ALCALDÍA MAYOR DE BOGOTÁ D.C. Fondo Prevención y Atención Emergencias	CONCEPTO TÉCNICO SOBRE NECESIDAD DE ESTUDIOS DETALLADOS DE AMENAZA Y RIESGO POR FENOMENOS DE REMOCIÓN EN MASA DENTRO DEL TRÁMITE DE LICENCIA URBANÍSTICA	Código:	GPR-FT-10
		Versión:	04
		Fecha de revisión:	21/06/2011

1.1 CONCEPTO TÉCNICO No. CT:	CT-7705
1.2 ÁREA:	Análisis y Mitigación del Riesgo
1.3 COORDINACIÓN:	Estudios y Conceptos Técnicos
1.4 REFERENCIA CRUZADA RADICADO FOPAE:	2014ER11818
1.5 RESPUESTA OFICIAL No.	RO-73040

2.1 SOLICITANTE:	Curaduría Urbana No 5
2.2 PROYECTO:	Multifamiliar
2.3 LOCALIDAD:	2. Chapinero
2.4 UPZ:	88. El Refugio
2.5 BARRIO O SECTOR CATASTRAL:	El Refugio
2.6 DIRECCIÓN:	Carrera 6 No. 91-85
2.7 CHIP:	AAA0093CMNN
2.8 MANZANA CATASTRAL:	11
2.9 PREDIO CATASTRAL:	11
2.10 ÁREA (Ha):	0.095732 (*)
2.11 FECHA DE VISITA:	Septiembre 04 de 2014

Figura 1. Localización del proyecto ubicado en los predios de la Carrera 6 No. 91-85 en el Plano Normativo de Amenaza por Remoción en Masa del POT (Decreto 190 de 2004), el cual se encuentra en Amenaza Alta.

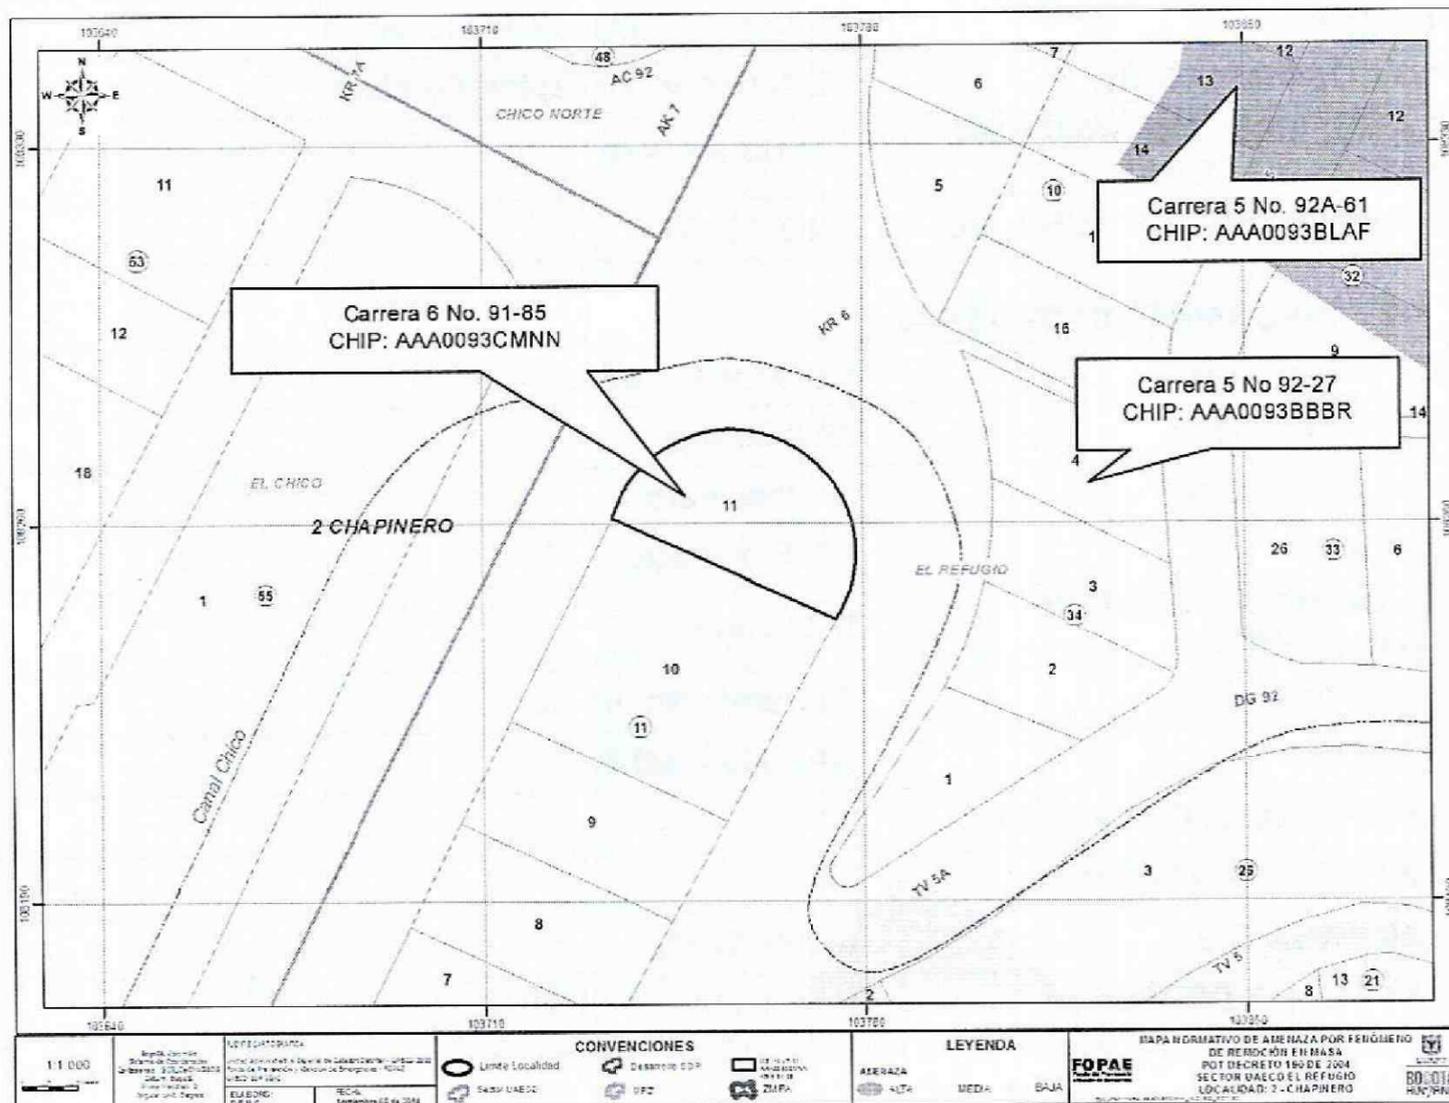
en la Carrera 6 No. 91-85 de la Localidad de Chapinero, se encuentra en una zona de AMENAZA MEDIA por procesos de remoción en masa (Figura 1).

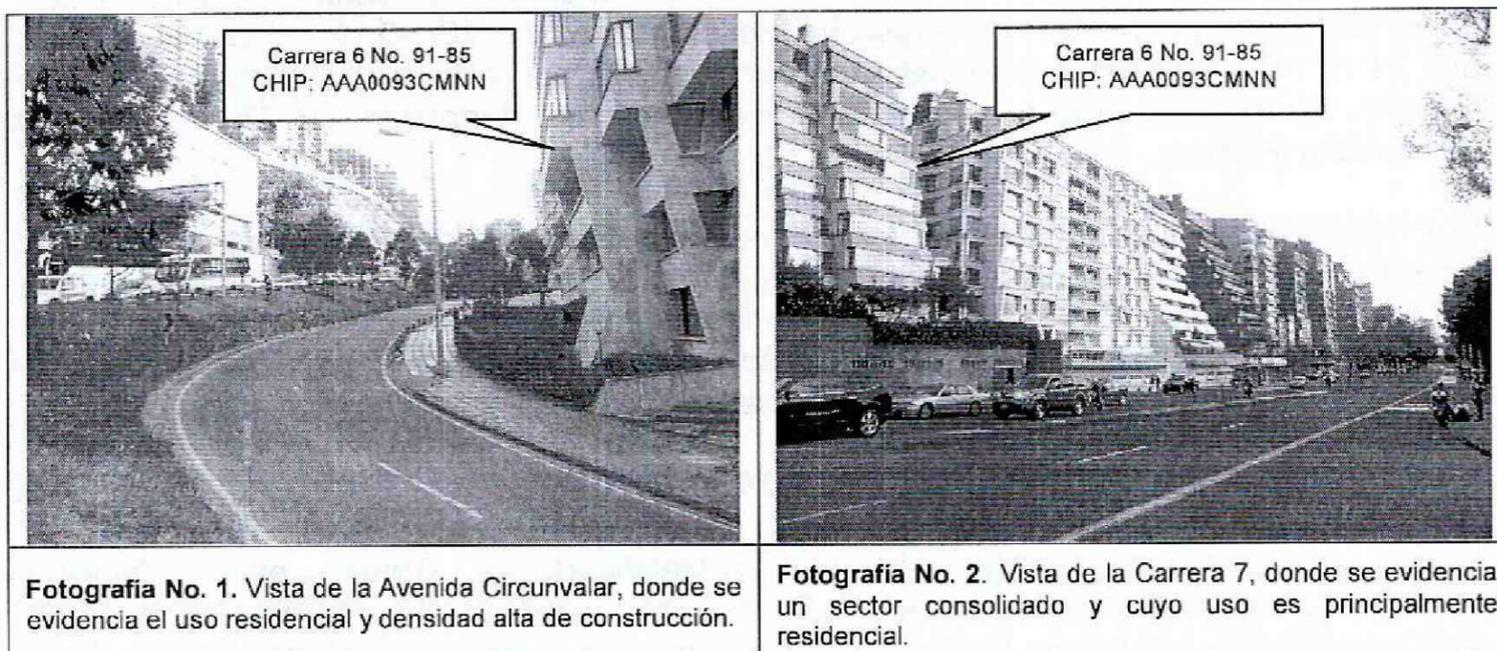
La zona del proyecto corresponde con uso de suelo urbano con edificaciones de tipo residencial. Es un sector altamente consolidado con densidad de construcción alta, en un terreno con pendiente que varía entre media y que cuenta con vías principales pavimentadas, de alta circulación y de vital importancia para la movilidad del sector como son la Carrera 7 y la Avenida Circunvalar; estas vías cuentan con sistemas de drenaje para el manejo de escorrentía superficial, que se conectan con la red de alcantarillado pluvial. En la zona se encuentran edificaciones de hasta doce (12) pisos en altura, con un sistema estructural aporticado y muros estructurales (ver Fotografías No. 1 y 2).

Al momento de la inspección visual realizada al predio en consulta, se emplaza una (1) edificación de nueve (9) niveles, con un sistema estructural de tipo aporticado, la cual no presenta afectaciones por procesos de remoción en masa de carácter local y/o general (ver Fotografías No. 3 y 4). A pesar de lo anterior, se advierte que cualquier intervención que se realice, debe tener en cuenta la presencia de la infraestructura aledaña, por lo que el responsable del proyecto debe garantizar en todo momento la estabilidad general del lote y su entorno, lo anterior enmarcado en los Artículos 15 y 16 del Decreto 332 de 2004, por ubicarse entre la Carrera 7 y la Avenida Circunvalar, vías de importancia para la movilidad del sector.
